Avis de la CLE du SAGE Clain sur le dossier de demande d'autorisation environnementale du parc éolien de de Tierfou sur Champagné-Saint-Hilaire et Valence-en-Poitou (86)

1. OBJET

La société PARC ECOLIEN LE TIERFOUR envisage de construire un parc éolien sur les communes de Champagné-Saint-Hilaire et Valence-en-Poitou, sur une surface de 103.3 ha. Le projet est constitué de 4 éoliennes, avec une hauteur totale de 200 m et pour une puissance électrique de 22.8 MW.

En date du 05 août 2025, la Commission Locale de l'Eau a été sollicitée pour donner son avis sur la compatibilité du projet avec le SAGE Clain.

Figure 2 - Typologie des haies au droit du projet (Source : Etude d'impact du projet)

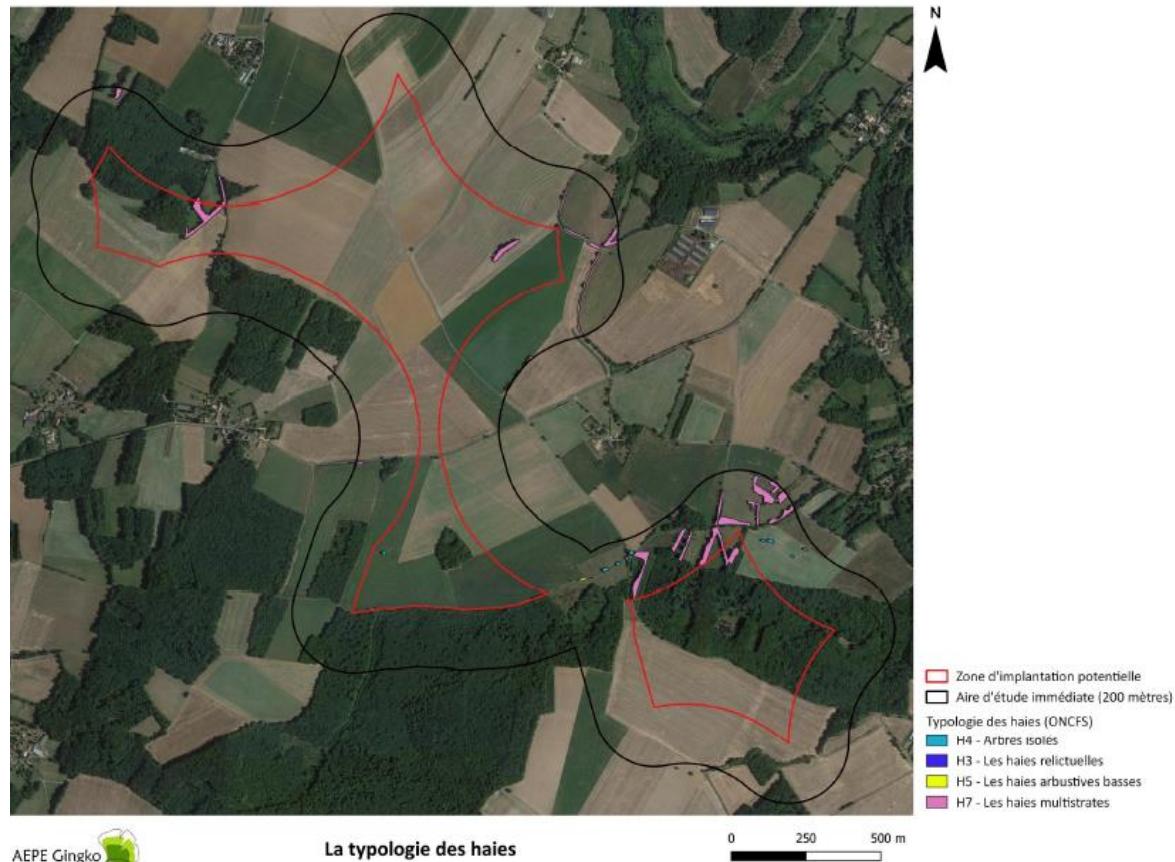
Il est prévu de couper un arbre et d'élaguer des lisières afin que les convois accèdent aux zones de chantier.

Dans le cadre de la création de haies, et du fait de la présence de nappes soumises à un risque de pollution, la CLE recommande de privilégier des plantations qui favorisent l'infiltration des ruissellements, en vertu de l'orientation 2C du SAGE « Limiter les risques de transfert et l'érosion en aménageant l'espace ».
